SUJET SI-E3C-14-12

Le produit étudié est le distributeur de nourriture Surefeed à puce électronique pour chien et chat.

Problématique : L'autonomie du distributeur permet-elle d'assurer la distribution de nourriture sur la durée annoncée par le constructeur ?

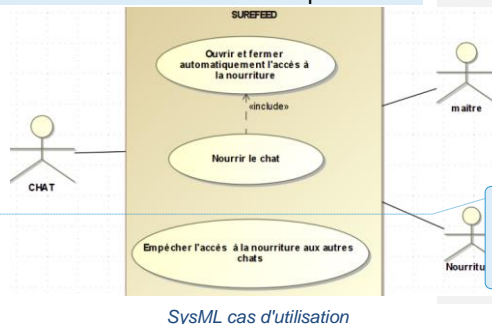
Commenté [A1]: Privilégier une forme de paragraphe plutôt que des titres de partie avec des descriptions
Mettre une illustration des deux chaînes pour clarifier la description

Figure 1

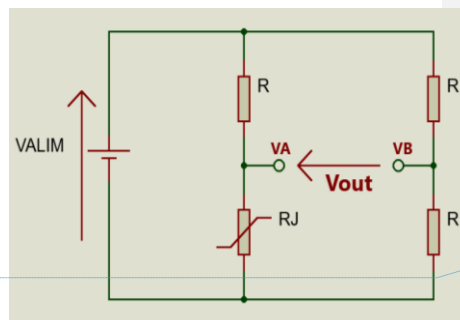
Commenté [A13]: Il faut rédiger un paragraphe pour plus de clarté
Il faut représenter la masse sur le schéma électrique

Exemple de trame sur le bus I2C

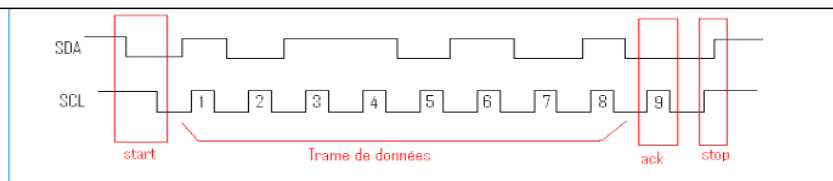
Commenté [A26]: Lisibilité du schéma peut-elle être améliorée ?

Question I.1: Montage

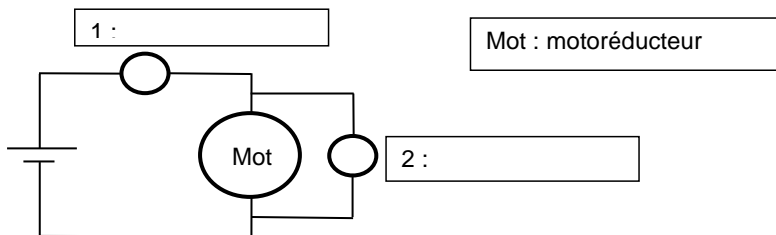
Commenté [A2]: A mettre en dehors de la question, il faut flécher le courant sur le schéma électrique

Vitesse angulaire simulée en sortie du motoréducteur (courbe 1)

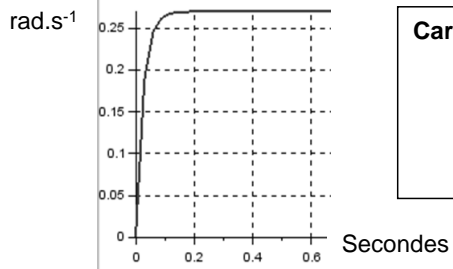
Commenté [A29]: Dans le cadre, indiquer les vitesses à comparer

Question II-1 :

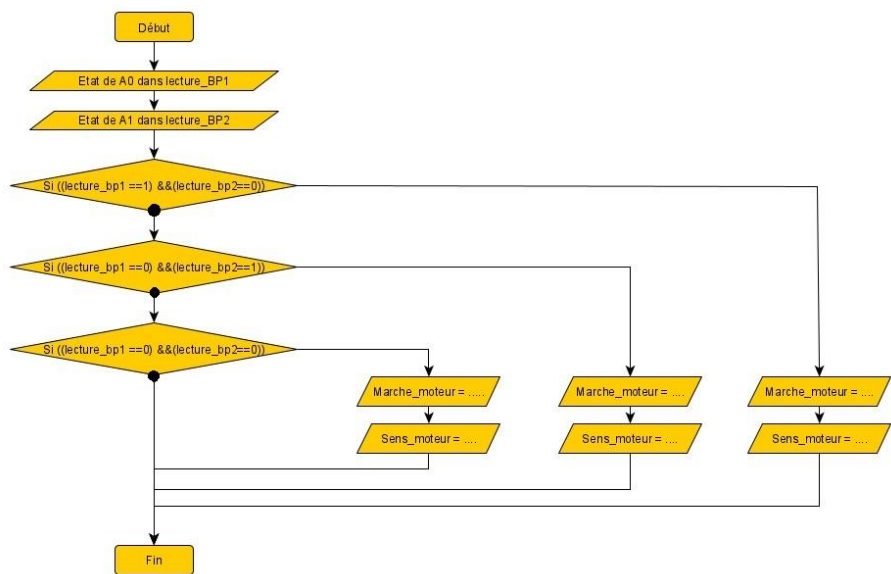
Commenté [A30]: Référence de la question
